Modulo per la presentazione delle osservazioni per i piani/programmi/progetti sottoposti a procedimenti di valutazione ambientale di competenza statale

ID: Codice procedura (ID_VIP/ID_MATTM):10844

Impianto per la produzione di energia elettrica da fonte eolica, costituito da 6 aerogeneratori della potenza complessiva di 37,2 MW, un sistema di accumulo da 25 MW e relative opere connesse in località "Rempillo" nel comune di Pitigliano (GR).

TESTO DELLE OSSERVAZIONI

Immagine n. 4 Situazione di saturazione da impianti FER nella provincia di Viterbo. Non sono riportati gli impianti fotovoltaici e agrivoltaici che hanno inciso per buona parte nel cumulo di impianti FER per superare già nel 2023 gli obiettivi del PNIEC assegnati alla Regione Lazio per il 20230.

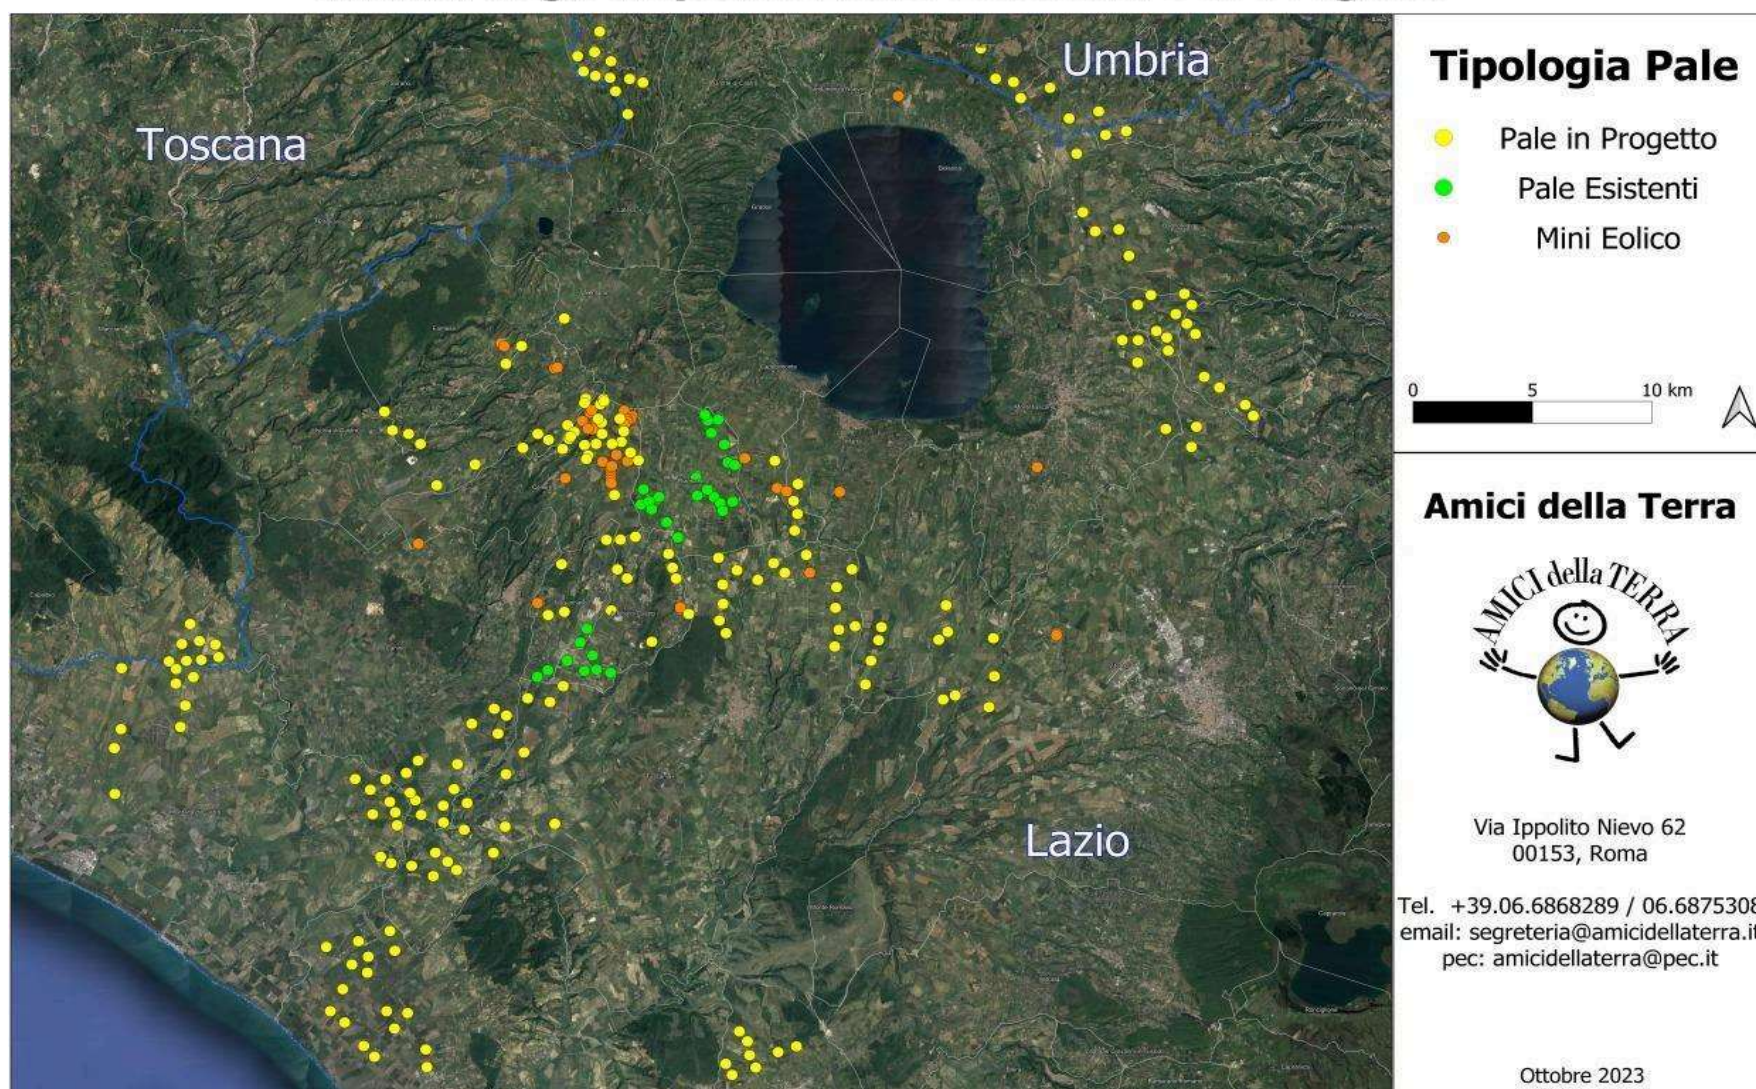
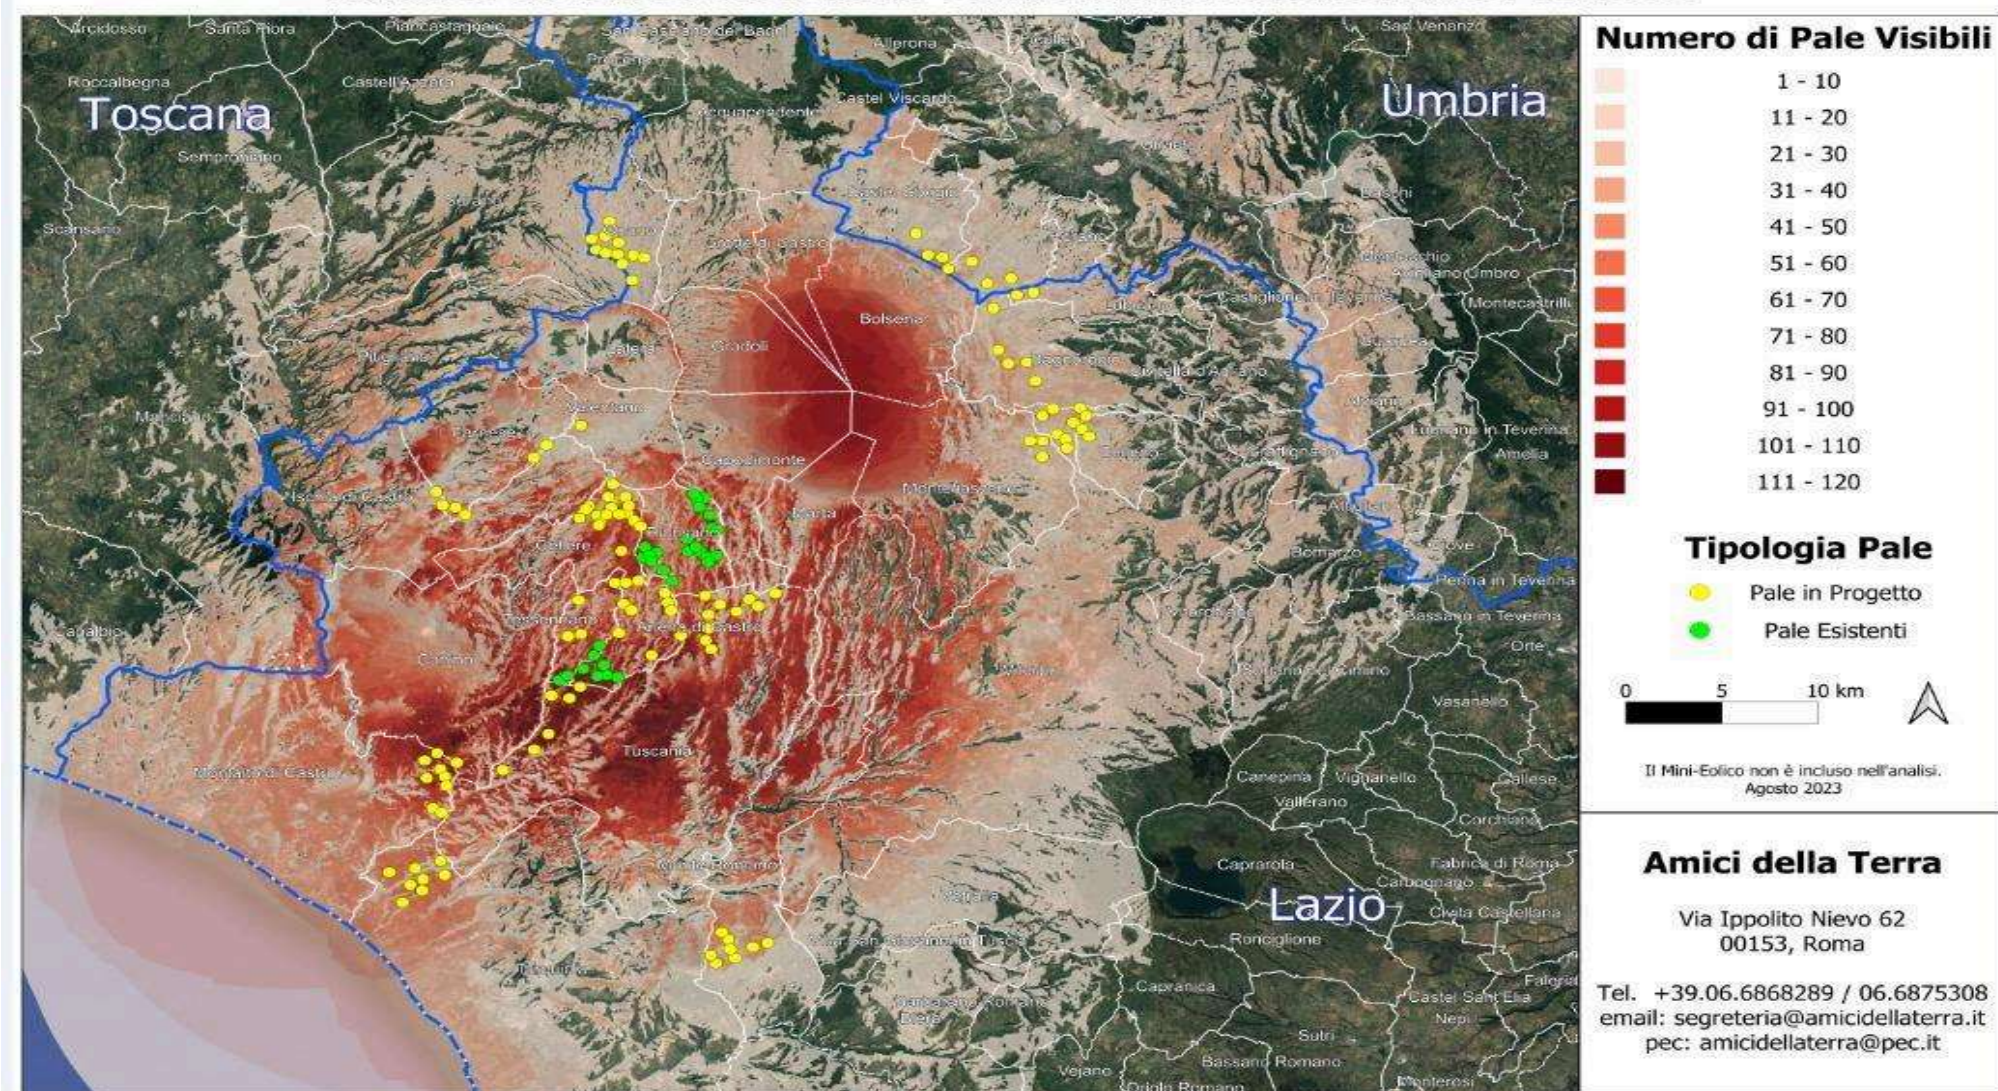
nn. 1 e 2 e crea anche degli impatti negativi anche sui beni naturalistici come verrà dettagliato nell'Osservazione n. 4. Inoltre andrebbe a sommarsi al già enorme cumulo di impianti eolici e fotovoltaici e geotermici che già creano una elevata criticità ambientale nella provincia di Viterbo e interferiscono anche con il territorio toscano come si può vedere dalle immagini nn. 4 e 5 dell'Allegato n. 1.
